改善箇所説明図

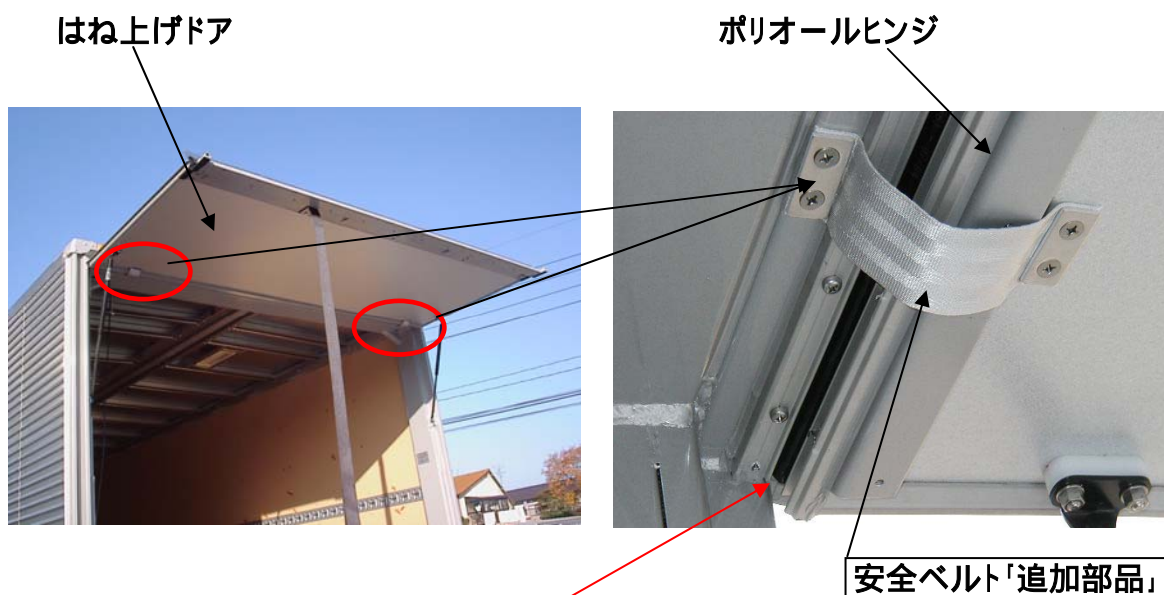
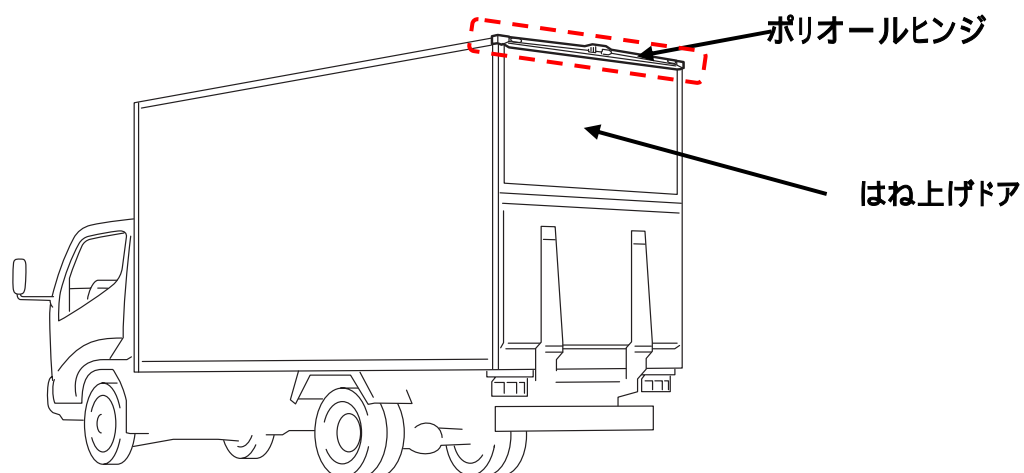
不具合発生箇所

車両後部に取り付けられた上部はね上げドアの取付部構造が不適切なため、ドア上縁の樹脂製ヒンジが大気中のオゾン、紫外線等により劣化し破断するものがある。そのため、ドア開放時にドアが外れ落下して、作業者に危害を加えるおそれがある。

改善の内容

全車両、はね上げドアに安全ベルトを左右に取り付ける。又、当該ヒンジを点検し、明らかに亀裂が生じているヒンジは新品に交換する。
